Conversión del módulo AdBlue en función del cambio de CCV a CCA

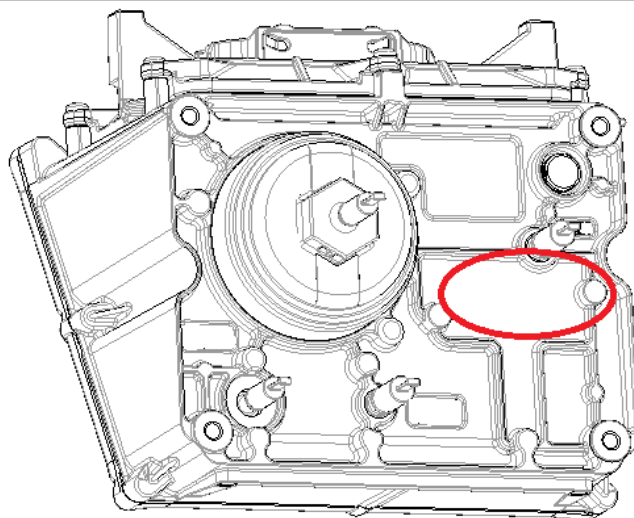
Cuando se ordena el módulo **0 444 022 019** o **0 444 022 039** (variante CCV), se suministra el módulo **0 444 022 077** o **0 444 022 078** (variante CCA).

Al suministrar el nuevo módulo con variante CCA, es necesario convertir la válvula dosificadora existente (variante CCV) con el kit proporcionado y sustituir el cuerpo de la válvula para obtener también la válvula en versión CCA.

Después de la conversión, las últimas 3 cifras del código de pedido del módulo dosificador AdBlue deben ser eliminadas utilizando una herramienta de grabado (las cifras deben seguir siendo legibles). Grabe la nueva secuencia de cifras en un punto adecuado, siguiendo la tabla de correlación indicada a continuación:
